Le **29 MAI 2013**

Nos réf : EE-722-12

### **Avis de l'autorité environnementale sur le projet d'aménagement urbain de l'opération Chapelle International dans le 18<sup>ème</sup> arrondissement de Paris**

Source : cartographie du périmètre du 25 février 1977 modifié en 1999 (IGC)

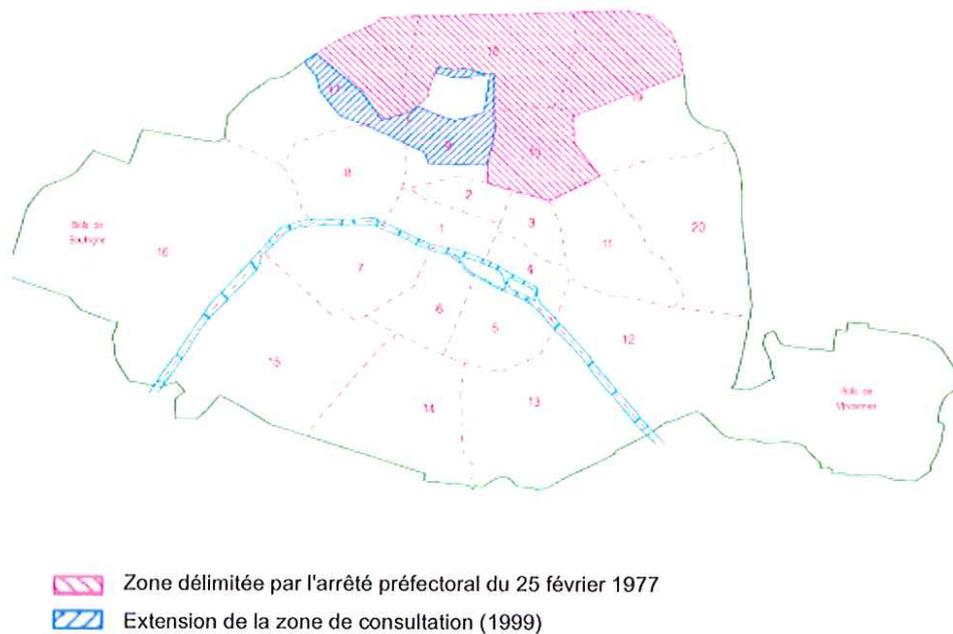
La Ville de Paris n'est pas couverte par un plan de prévention des risques liés aux mouvements de terrain (PPRMT). Cependant des périmètres de risques concernant les anciennes carrières et les poches de dissolution du gypse ont été définies par les arrêtés interpréfectoraux des 26 janvier 1966, 25 février 1977 et 19 mars 1991. Selon les dispositions de l'article L. 562-6 du code de l'environnement, ces documents valant plan de prévention des risques naturels (PPRN) sont annexés au PLU de Paris au titre des servitudes d'utilité publique.

La zone réglementaire des poches de dissolution du gypse antéludien définie par l'arrêté interpréfectoral du 25 février 1977, concerne entièrement le site du projet.

L'autorité environnementale rappelle que les services de l'IGC<sup>2</sup> doivent être consultés pour tous travaux situés dans des zones concernées par les risques de mouvements de terrain.

Transport de gaz  
Réseau GRTgaz

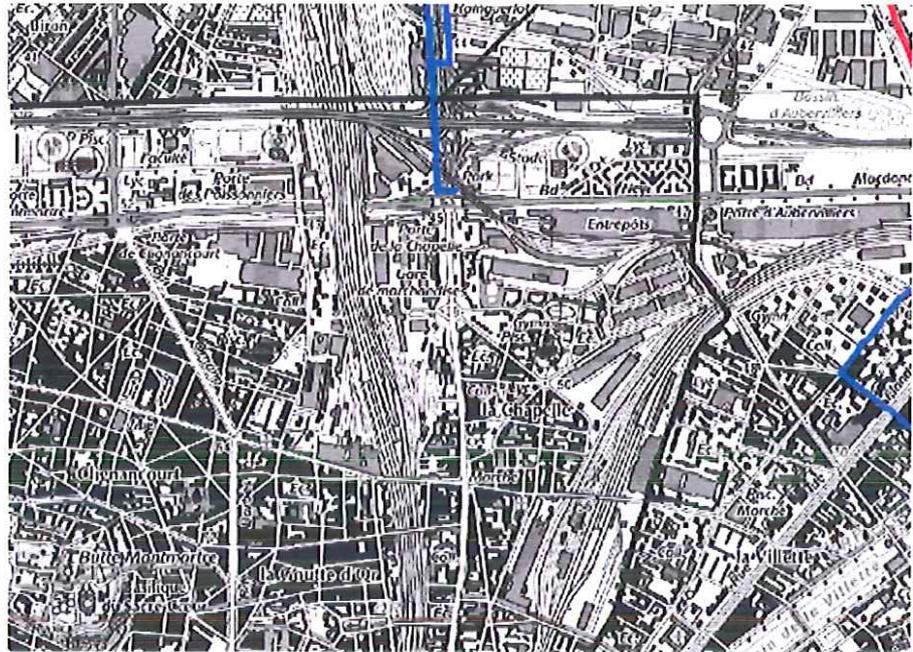
L'autorité environnementale précise qu'une canalisation de transport de gaz exploitée par la société GRTgaz est située dans la zone d'étude. L'examen des éléments du dossier montre que la présence d'une tel ouvrage n'a pas été prise en considération dans le cadre du projet. Elle peut néanmoins avoir des incidences sur l'aménagement du territoire concerné et la localisation des établissements publics et immeubles de grande hauteur. L'autorité environnementale recommande que cet aspect soit étudié en regard de la réglementation existante (décrets du 4 août 2006 et du 2 mai 2012).
